福島第一原子力発電所及び 福島第二原子力発電所の 耐震安全性について

平成21年7月
原子力安全・保安院

双葉断層(角田市島田)の断層露頭調査

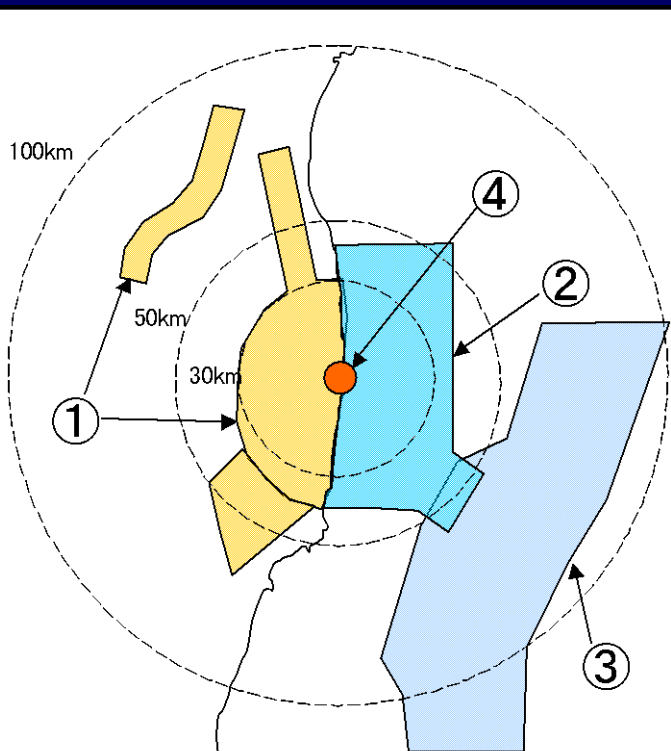
- ・双葉断層及び相馬断層について、活動性を検討している区間の南方及び北方を含め、広範に詳細な地形データを取得すべき。(ほぼ全域にわたる航空レーザ測量を実施)
- ・双葉断層の南端及び北端の評価や、相馬断層を否定することについては、より強い根拠が必要。(南端における火山灰分析等及び相馬断層9地点のより詳細な検討)

双葉断層・相馬断層の評価

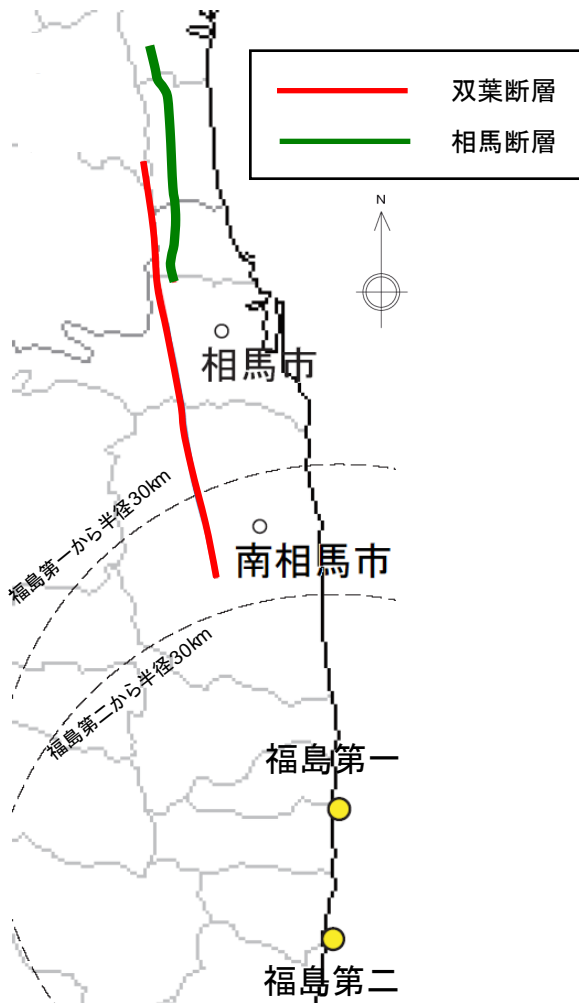
地震調査研究推進本部地震調査委員会による双葉断層の評価も踏まえ、活動性を考慮している区間のみならず、活動性を考慮していない区間も含めて広域にわたって東京電力が実施した地質調査結果(合計20地点)について、集中的かつ慎重に検討。

双葉断層の北端及び南端については、航空レーザ測量データに基づく詳細な地形分析結果や地表地質調査結果等により、それぞれ M_1' 段丘堆積物、 M_2 段丘堆積物に断層による変位・変形が認められないことを確認した。さらに、断層の活動性に関する検討結果として、活動性を考慮している3地点では低位面に変位が認められるのに対し南端及び北端を含む他の8地点では M_1' もしくは M_2 面に変位・変形が認められないこと等を確認した。

以上のことから、双葉断層の耐震設計上考慮する長さを、島田地点から馬場地点までの約37kmと評価していることは妥当なものと判断した。

空中写真により判読されたリニアメント等は、多数の地点で岩質の差を反映した侵食地形であると判断されること、撓曲構造に対応して分布する中位から高位の地形面(合計9地点)に変位・変形が認められないことを確認したことから、相馬断層について後期更新世以降の活動はないと評価していることは妥当なものと判断した。

敷地前面海域に認められる断層の評価

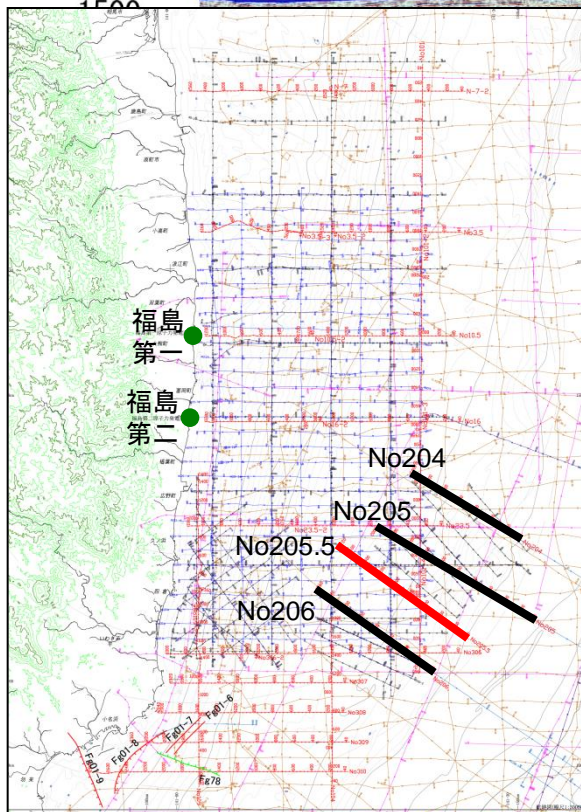
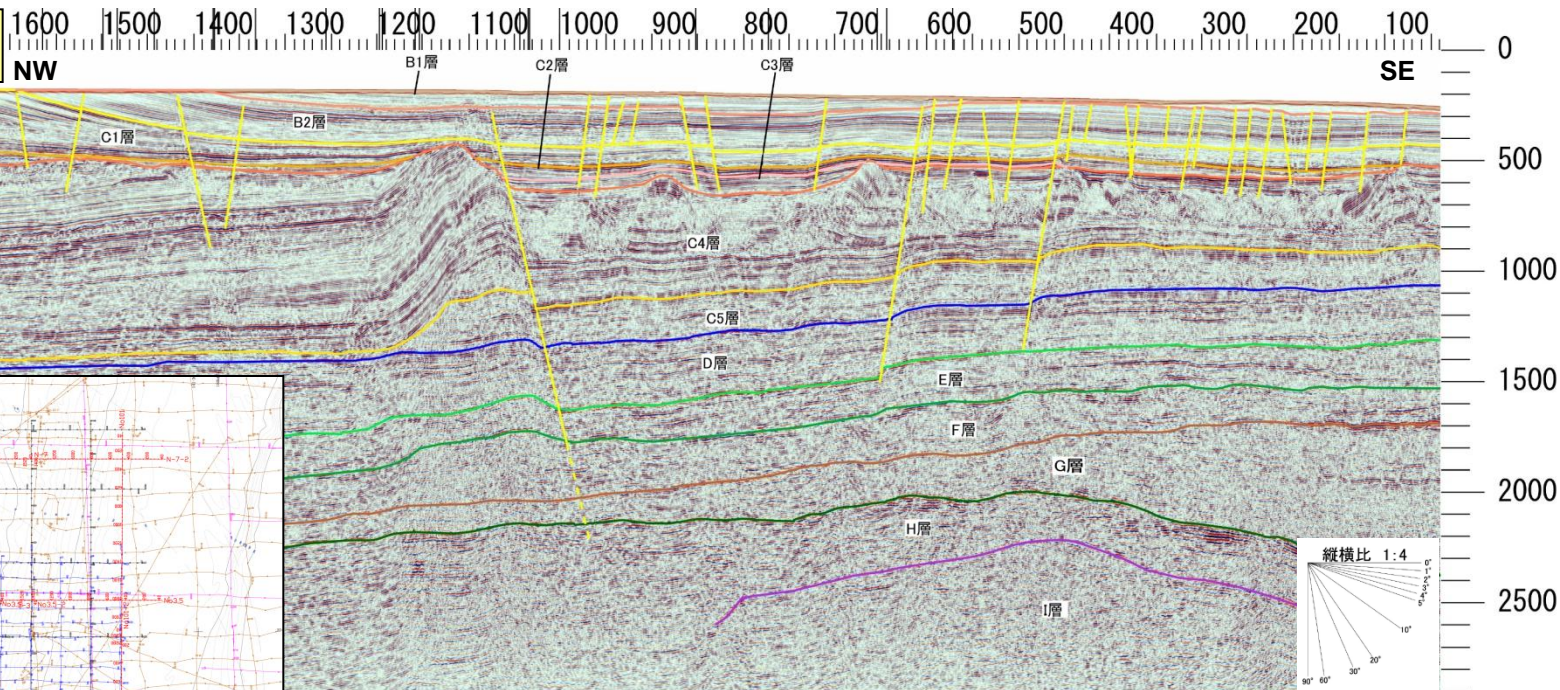
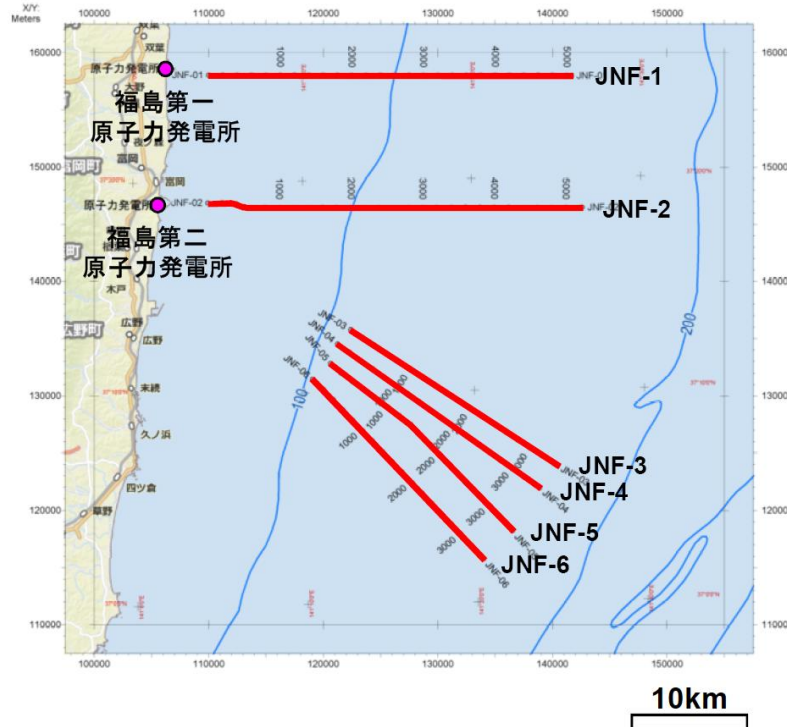
敷地前面部に認められる正断層については、深部へ連続しないか、又は深部への連続が不明瞭であっても更新統以浅に変位、変形を与えていないこと、逆断層については、更新統以浅に変位、変形を与えていないこと、敷地南東部に認められる断層については、大部分のものは深部へ連続せず、深部への連続が不明瞭な断層については正断層の形態を示し、更新統以浅にインバージョンによる変位、変形を与えていないことを確認した。

以上に加え、原子力安全・保安院による海上音波探査の結果(18、19ページ)も踏まえた上で、敷地前面海域に認められる断層が、いずれも活断層ではないと評価していることは妥当なものと判断した。

原子力安全・保安院による海上音波探査について

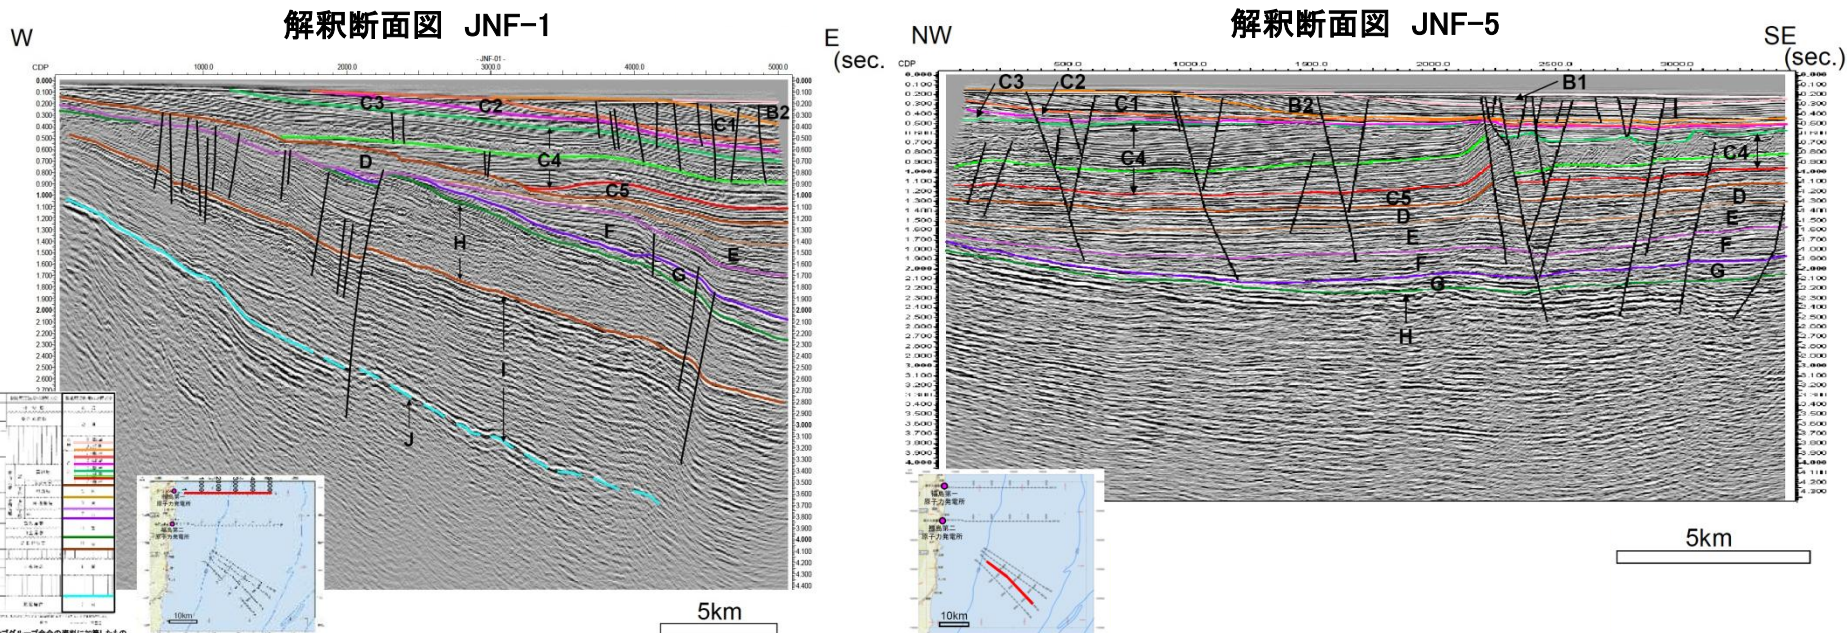
- 海底下深部まで解釈可能な記録が得られたことから、深部の地質構造を把握することができた。
- 本調査により、以下の点が主に確認できた。**調査結果は東京電力の評価と整合的であった。**
 - > 敷地前面海域の各測線において、多くの正断層及び1条の逆断層が認められる。正断層は、浅部のC4層(上部鮮新統)以浅のみに認められるものと主として深部のD層(下部鮮新統)以深のみに認められるものがある。このうち深部に認められるものはC4層より浅部に変位・変形を与えていない。逆断層は、C3層(上部鮮新統)より浅部に変位・変形を与えていない。
 - > 敷地南東海域において、多くの正断層が認められる。大部分の断層は、地下深部へ連続しない。また、一部の断層は深部で反射波が不明瞭となるが、全て正断層の形態を示す。
- **本調査範囲において、東京電力の調査結果は概ね妥当と判断した。**

福島第一原子力発電所の深部に認められる断層の評価

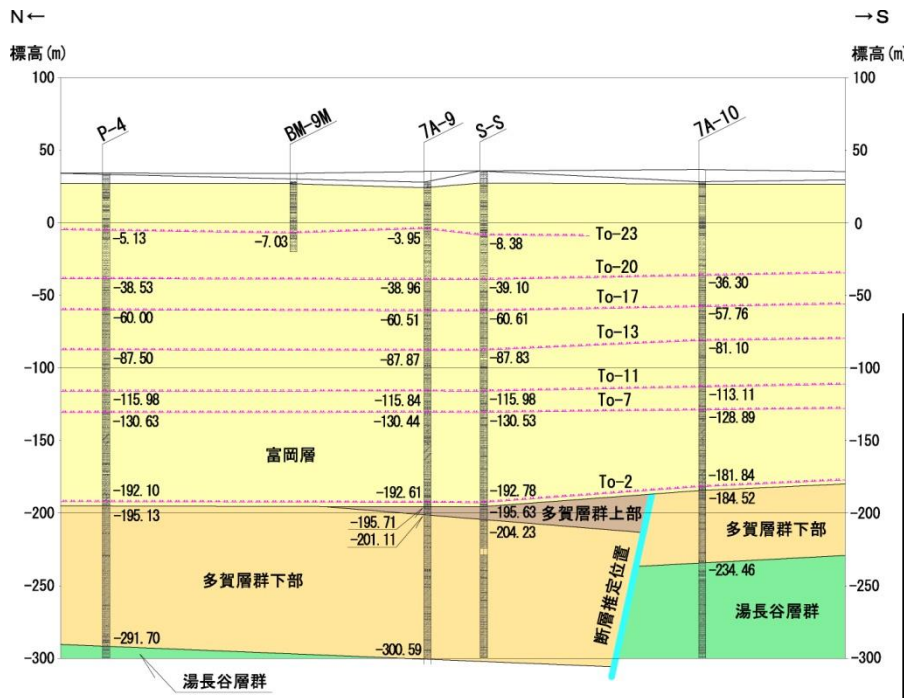
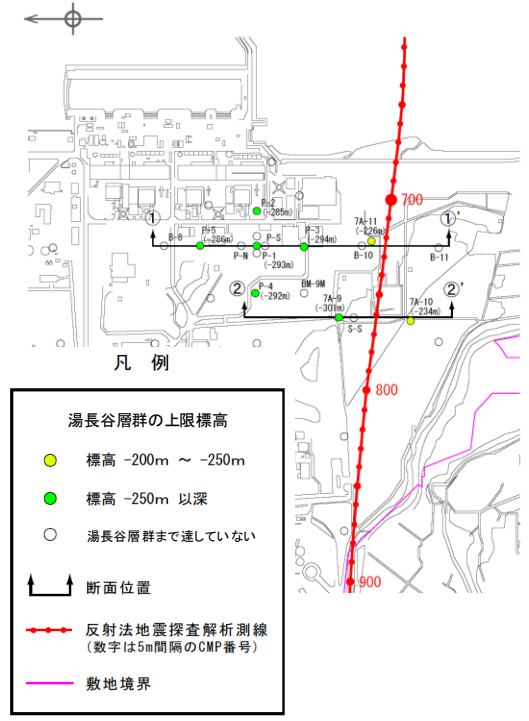
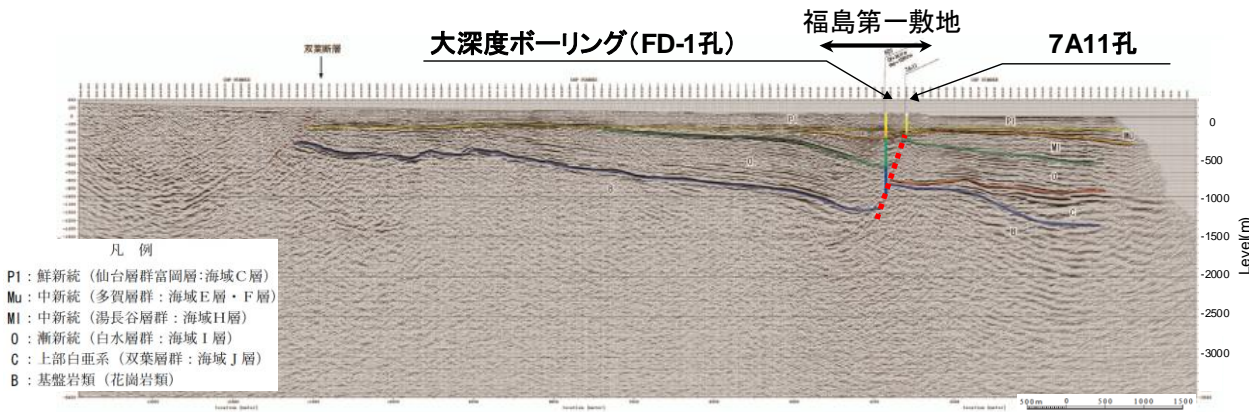
反射法地震探査結果から、福島第一原子力発電所の深部に正断層が確認されたが、従来より海域から伸びる古い正断層の存在が認識されていた。この正断層については、原子炉建屋の設置岩盤を含む鮮新統(富岡層)はほぼ水平に堆積し、富岡層中の鍵層の標高は断層を挟んで同程度であることから富岡層堆積以降の活動が認められないことを確認している。したがって、**古い時代の断層であり活断層ではないと評価していることは妥当と判断した。**

活断層の評価(まとめ)

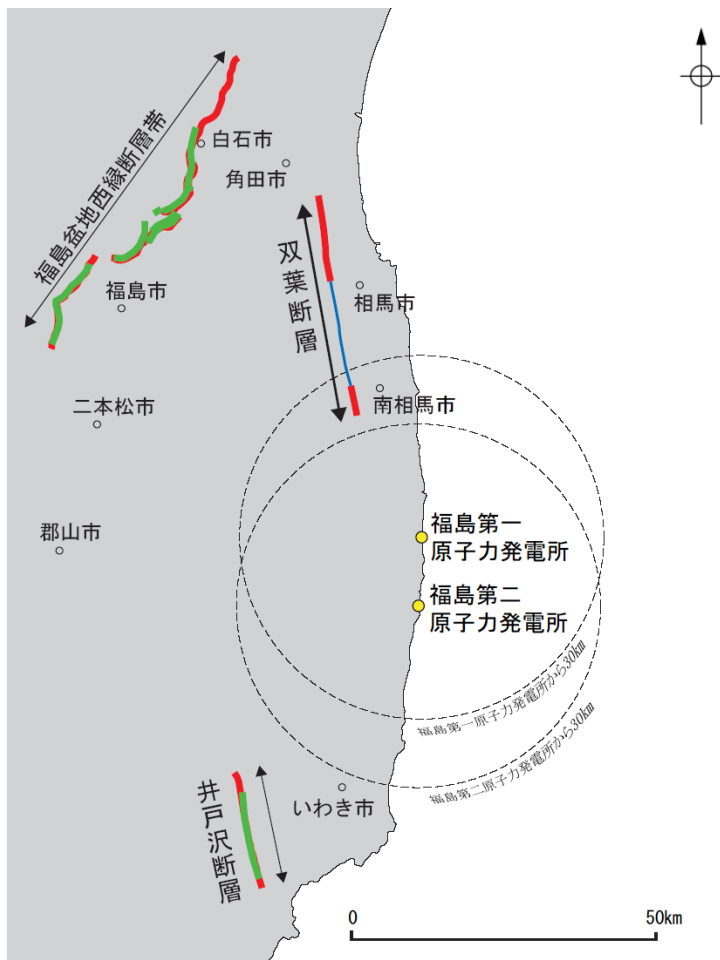
双葉断層及び敷地前面海域に認められる断層等を主に検討するとともに、畑川断層、大坂－芦沢リニアメント、福島盆地西縁断層帯及び井戸沢断層等についても一通り検討した上で、**敷地周辺の陸域及び海域の活断層の評価は、妥当なものと判断した。**
